安徽金沙铝业有限公司金寨县沙坪沟钼矿采选项目办公生活区

答疑纪要（一）

招标项目 名称	安徽金沙铝业 有限公司金寨县沙 坪沟铝矿采选项目办公生活区	招标项目 编号	紫金招字〔2026〕6号
------------	-------------------------------------	------------	--------------

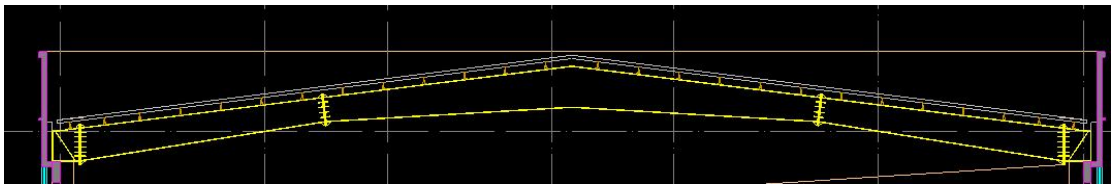
11. 问：招标文件 108 页“发包人供应材料设备一览表”中明确“砂、石子”为甲供材料（见下图），请明确此两项材料的价格，明确是否包含在甲供材料费中？

回复：控制价清单中已含砂石料单价，后续施工中砂石料为甲供时扣回。

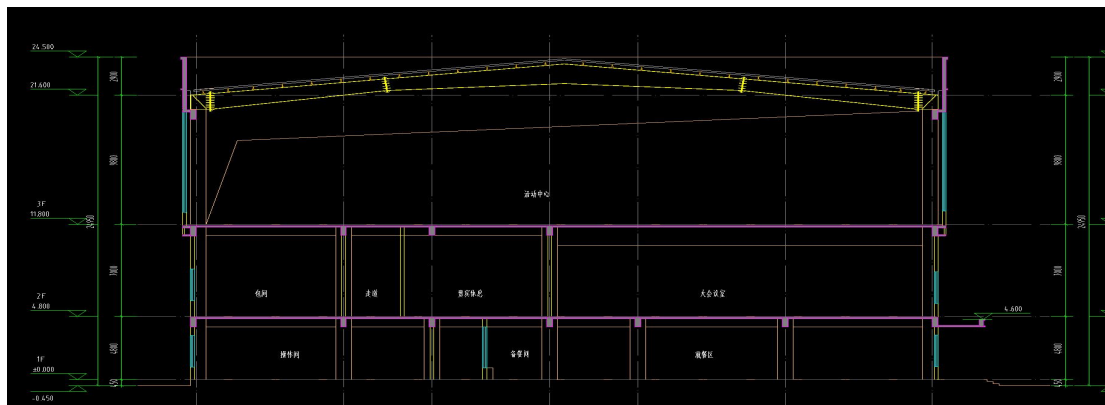
43. 问：请明确清单子目中不锈钢栏杆 不锈钢扶手具体做法。

回复：编制时按模拟清单编制，施工时按设计图施工。
